1～4号機の運転上の制限に関する条文の 実態に即した見直し方針について

2019年12月16日

東京電力ホールディングス株式会社

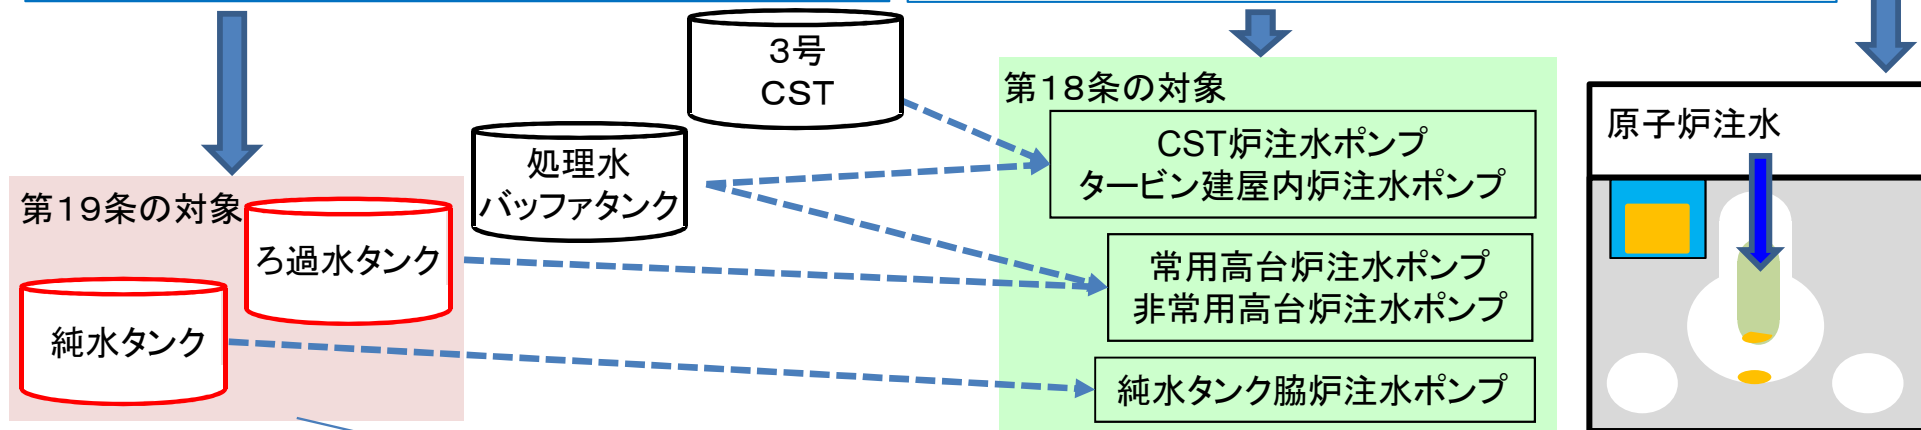
水源は多重化されている一方で、1F・LCOが設定されているのは非常用水源のみ

炉注設備は多重化されており、停止しても速やかに再開可能である(別途1F・LCOの見直しを検討)

現時点では、非常用原子炉注水系を維持するために必要な保有水量は自主保安として管理を継続する

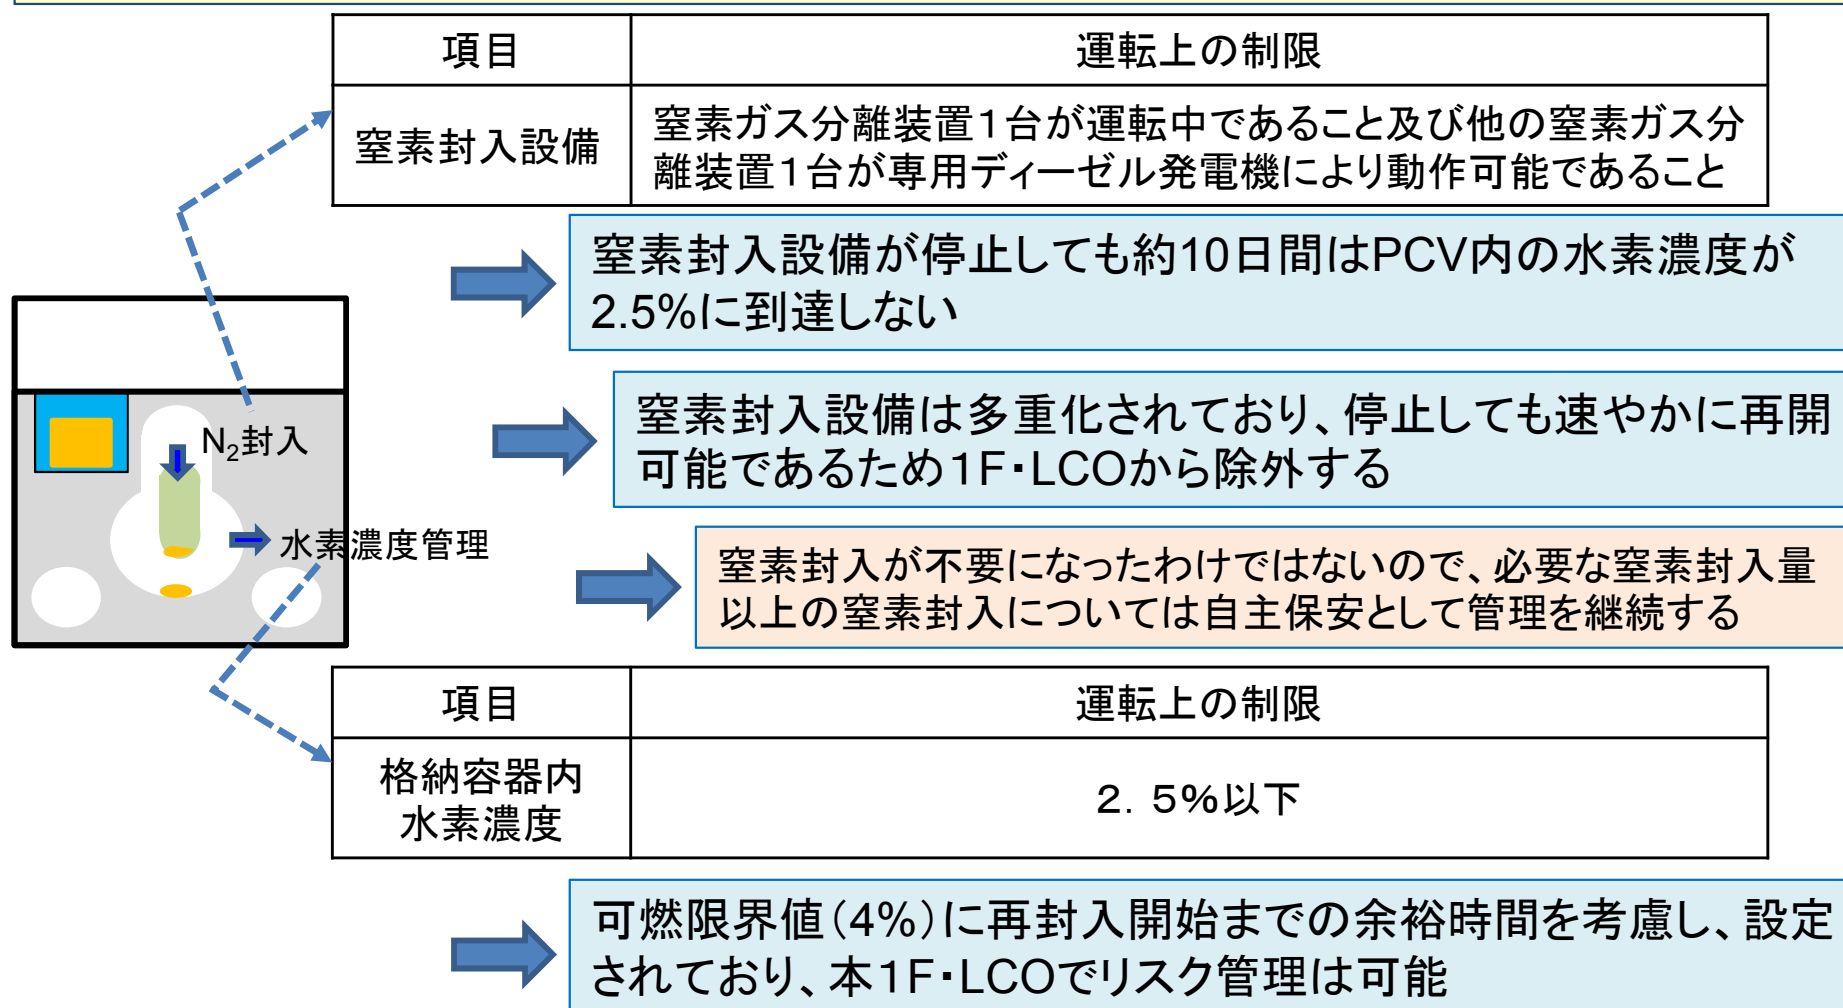
第25条（格納容器内の不活性雰囲気気の維持機能）に関する1F・LCOは、PCV内の水素濃度が上昇し、水素爆発を引き起こすリスクに対して設定。但し、現状、窒素封入設備が停止しても水素濃度が上昇し、リスクが高まるまでには十分に時間があることから、水素濃度に関する1F・LCOを維持する一方で、窒素封入設備に関する1F・LCOを削除しても安全上問題ないと考えられる

第25条（格納容器内の不活性雰囲気気の維持機能）
窒素封入設備の運転上の制限を削除する。
